## 监理通知单

工程名称：黄骅浙泰光伏发电有限公司 3.1MW 分布式光伏发电项目

编号：GHRC-CZZH-TZ-06

事由：关于组件 MC4 插头位置事宜

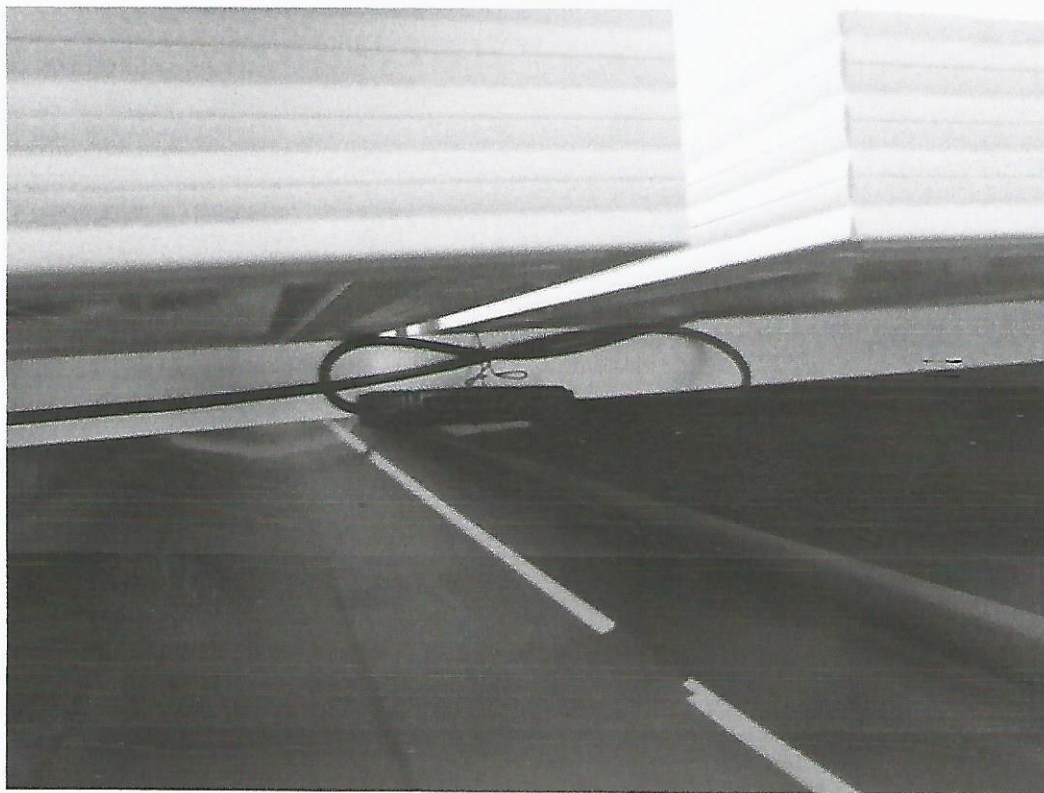
经监理、建设单位现场检查发现，现场部分组件汇线 MC4 插头固定位置在两块组件板之间，该做法将插头位置直接暴露于自然环境下后期运行易产生火灾事故，现要求你单位对现场所有此做法的部位进行整改，将插头固定在组件板下方横梁上。
